Chốt Rev C — quyết định và hệ quả

Bộ hồ sơ: Hộp Mahjong 152 quân, BURLORA · Đơn vị: mm
Nguồn số: tools/box_spec.py

Tài liệu này ghi lại các quyết định chốt trong phiên làm việc 29-08-2026, và — quan trọng hơn — **những chỗ các tài liệu trước đó sai hoặc đã hết hiệu lực**. Đọc nó trước khi đọc bốn tài liệu cũ.

HÌNH 12a — Tổng thể, nắp đóng

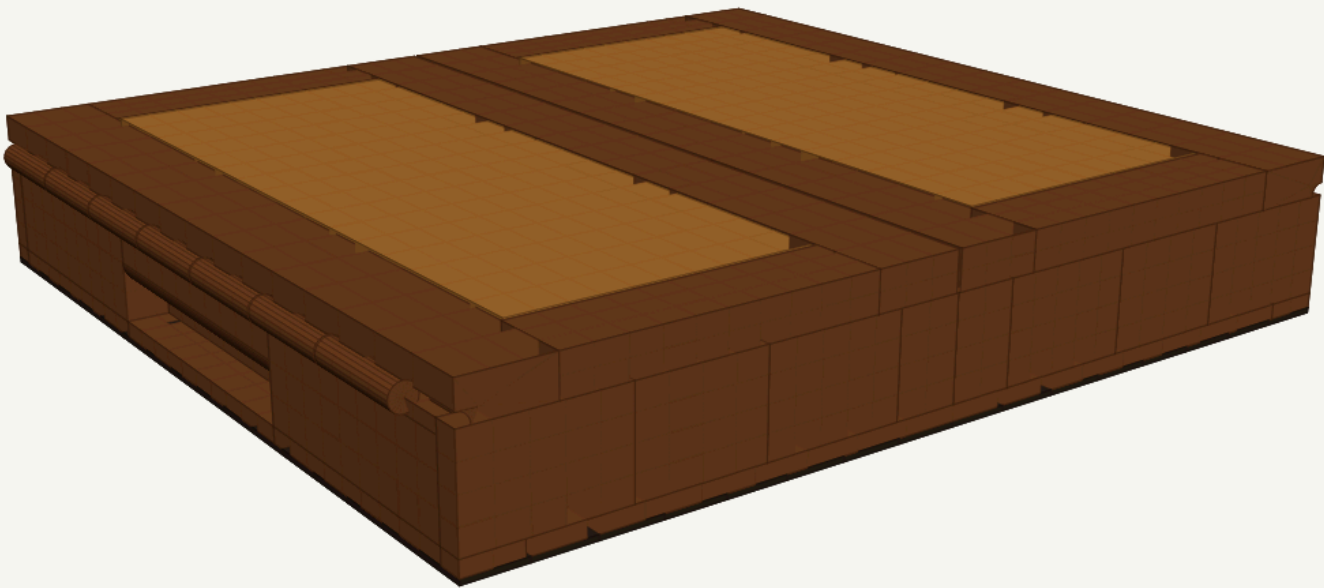
388.2 × 350 × 62 mm · 6.52 kg. Bản lề mặt mỏng gỗ Ø10.2, trục trên arris, nhô ra 5.1 mm mỗi bên — không hạ bậc, không một chi tiết kim loại. Hốc âm hai tay khe hở 22.6 × sâu 16. Tấm Nu ngang bằng mặt khung.

Rev C3 **bỏ hạ bậc**, tức quay về **họ B**: trực nằm đúng trên arris, ống gỗ nhô ra ngoài.

Rev C2 (họ C)	Rev C3 (họ B)
Trục xoay	(5.1 , 47)	(0.0 , 47)
Chốt / thành gỗ	Ø6 / 3,0	Ø5 / 2.5
Ống gỗ	Ø12.2	Ø10.2
Hạ bậc vành	5.1 × 15 suốt 350	không
Nhô ra mỗi bên	0,0	5.1
Phủ bì X	378,0	388.2
Khe hở vào tay	20,0	22.60
Bo mép trần hốc	R4 · 357 kPa	R8 · 178 kPa
Bề mặt trần hốc	18,5	20.68
Dải gỗ trên hốc	19,0 × 15,9	16.4 × 22 (dày hết vách)
Mặt chặn 180°	3 335 mm²	3649 mm²

Cách trả bớt giá: hạ ống gỗ từ Ø12.2 xuống **Ø10.2** — đúng cái đòn bẩy mà `docs/DONG-HOC-BAN-LE.md` đã chỉ ra từ trước và để ngỏ. Dải nhìn thấy bớt 2.0 mm, phần nhô ra bớt 1.0 mm mỗi bên.

Đòn bẩy đó CÓ ĐIỀU KIỆN. Thành gỗ quanh lỗ chốt còn **2.5 mm**, là cận dưới đã ghi. Phải khoan thử lỗ Ø5.20 sâu 160 mm xuyên 7 mắt mộng cocobolo và **đo được độ trôi mũi khoan ≤ 0,10 mm** trước khi chốt. Nếu lớn hơn: trả thành gỗ về 3,0, ống về Ø11.2, phủ bì X về 389.2. Mục 7 dưới đây **từ rủi ro thành việc chặn**.

HÌNH 12b — Nắp mở 180°

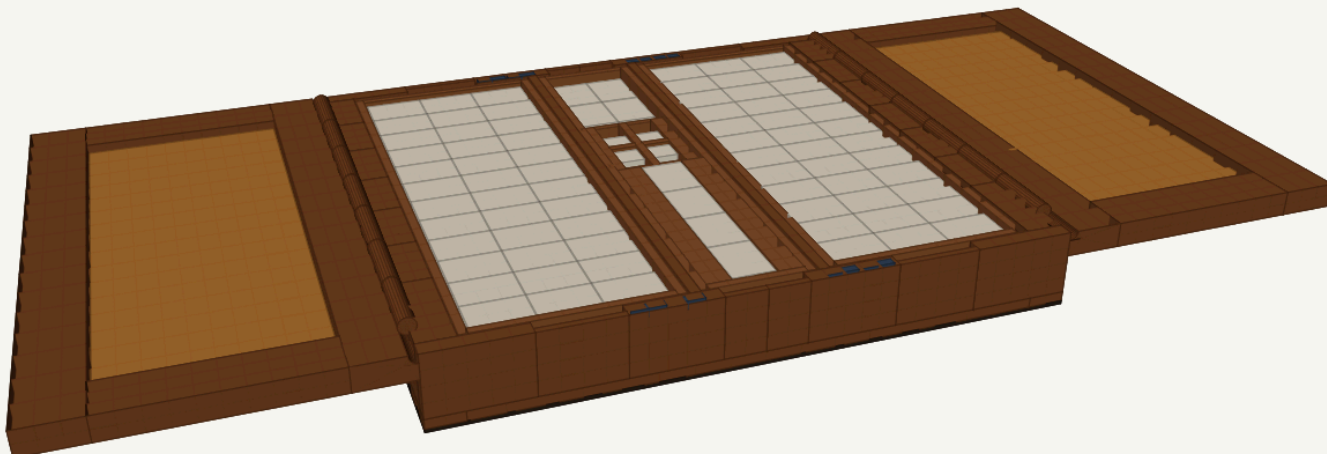
Đường kính ống hết bị bề dày nắp ép, và được định lại theo **độ bền thành gỗ quanh lỗ chốt**: Ø12,2 = chốt gỗ Ø6 + thành 3,0 mỗi bên. Mạnh hơn 1,23 lần. Kèm theo: mặt chặn 180° trở thành **tự nhiên** (mặt cạnh nắp áp vào mặt thân, 3 335 mm², hệ số 29× dưới người tỳ 5 kg) thay cho mặt phay 10× trong lòng mỏng, và cánh mở nằm **phẳng bằng vành thân** thay vì cao hơn 15 mm.

Hai cánh nằm ngang, mặt trên phẳng đúng cao độ vành thân Z47, vượn ra 188 mm mỗi bên. Lồng lõm của khung nắp chính là khay bỏ bài.
